Technical Bulletin / Bollettino Tecnico

DE'LONGHI

Date / Data: 10/01/2023

Object: Chassis replacement series La Specialista

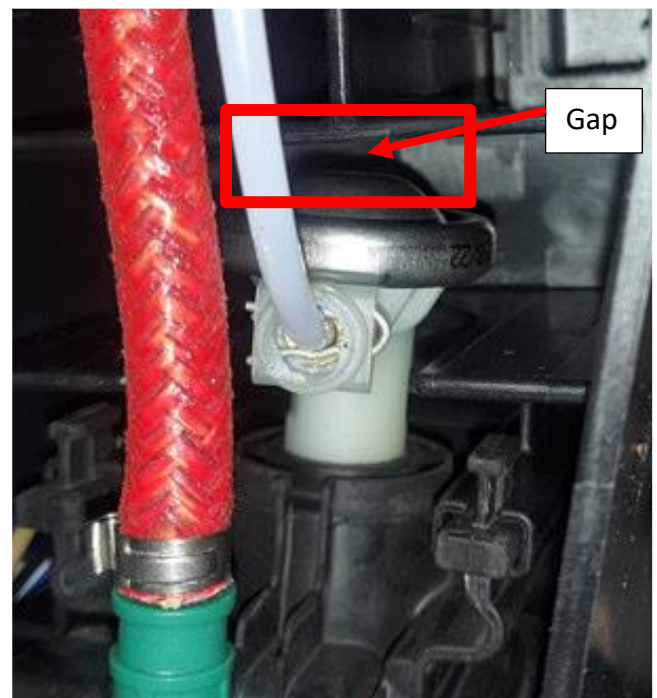
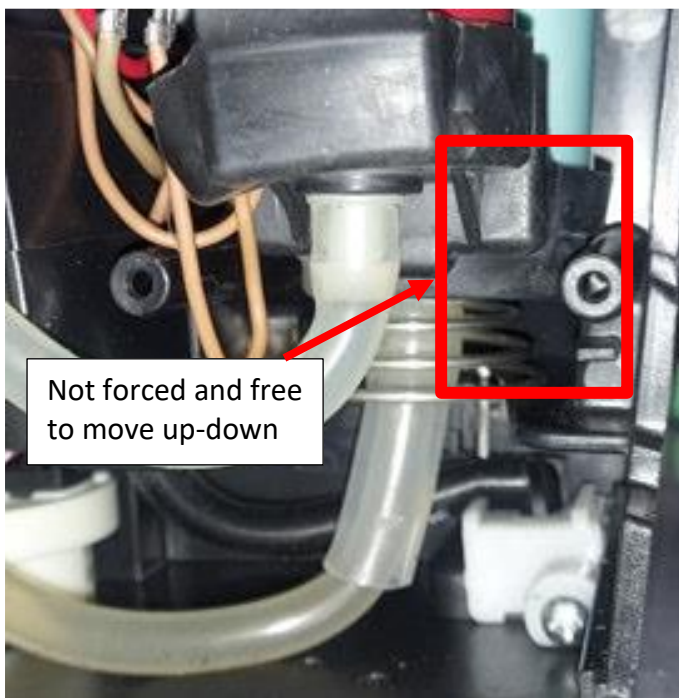
Starting from December 2022, La Specialista series machines will be produced with a new central frame (in the coffee dispensing area), equipped with a removable coffee outlet.

The new chassis will have spare part number **AS00005746**, will be unique for all machines in the La Specialista range (EC9335, EC9355, EC9665, EC9865) and will replace the current chassis codes *AS00001086* and *AS00005073*. In the machines equipped with the new frame with removable coffee outlet, any problems related to the coffee outlet can be solved by replacing only the coffee outlet insert, with code **AS00005745**:

On the new frame, the mushroom valve with code **AS00004266** must be used (the valve of the old frame is not compatible with the new frame):

The rest of components (AS00002562 mushroom valve housing, 537177 gasket, AS00005075 bottom gasket, 6013215981 diffuser, 9812631250 screw) are the same in the old and new frame.

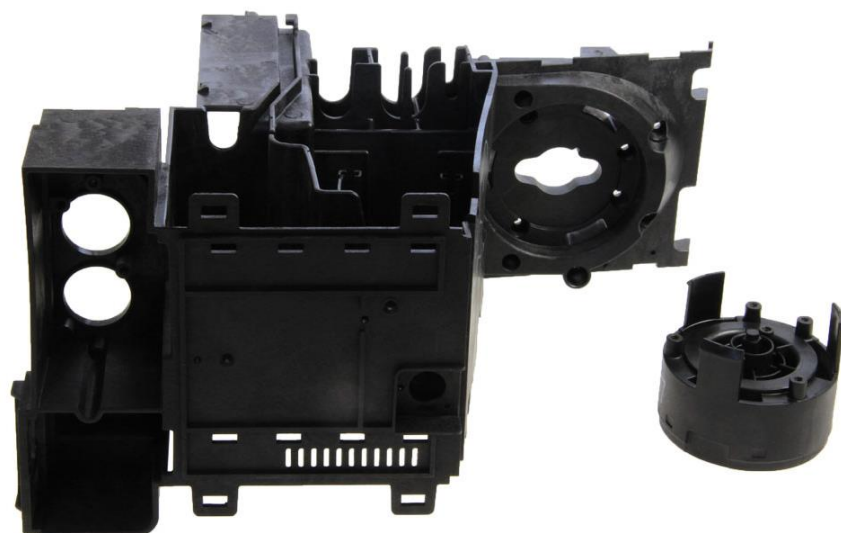
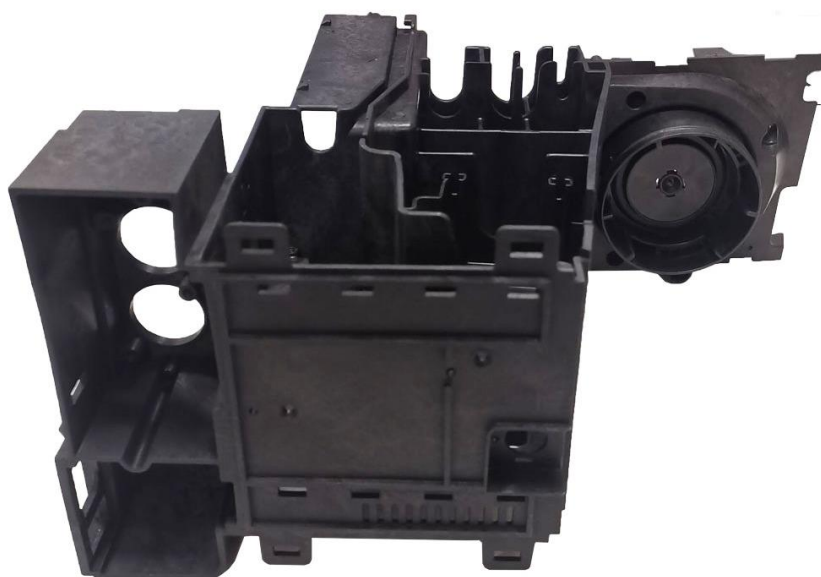
When assembling the pump on the frame, pay attention to the indications given in the figures below. The pump must be mounted leaving a space (gap) above it. This to prevent the vibrations produced by the pump from being transmitted to the frame, generating noise.

Nel montaggio della pompa sul telaio, fare attenzione alle indicazioni riportate nelle figure di seguito. La pompa va montato in modo tale da lasciare uno spazio (gap) al di sopra della stessa. Questo per evitare che le vibrazioni da questa prodotte si trasmettano al telaio, generando rumore.
